ヒアリングコメント回答

<コメント No.15 : 一次蓋の熱伸びの影響について>

<コメント No.124：津波漂流物及び竜巻飛来物の荷重点について>

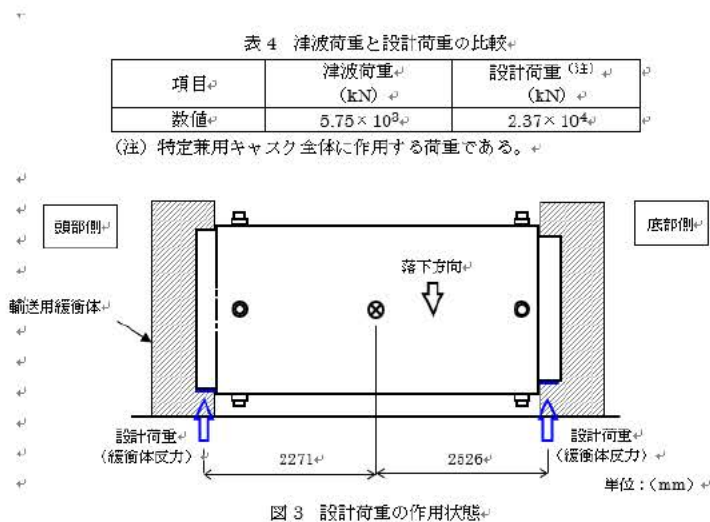
密封境界部の評価において、Hitz-P24 型ではフランジ部に、一方、Hitz-B69 型では胴部中央に荷重を作用させて評価を行っているが、荷重点をフランジ部でなく、胴部中央部にて評価していることの妥当性を説明すること。

Hitz-P24 型は、基礎等に固定する設置方法であり、貯蔵用緩衝体を用いない。一方、Hitz-B69 型は、上部及び下部に貯蔵用緩衝体を設置することで、蓋部の金属部への衝突が生じない設置方法である。フランジ部を含む頭部には緩衝体が装着されていることから、フランジ部に直接竜巻飛来物もしくは津波漂流物が衝突する場合、装着された緩衝体によって衝撃力が緩和されるものと考えている。

また、貯蔵時の姿勢も異なり、Hitz-P24 型は縦置き姿勢であり、下部トラニオン 2 組の支持構造であるが、Hitz-B69 型は、横置き姿勢で上部トラニオン及び下部トラニオン各 1 組で支持される。

しかしながら、審査の過程において議論となった密封境界部（シール部）への影響という観点では、フランジ部近傍の荷重点となる可能性があることから、以下のとおり、その影響を確認することとする。
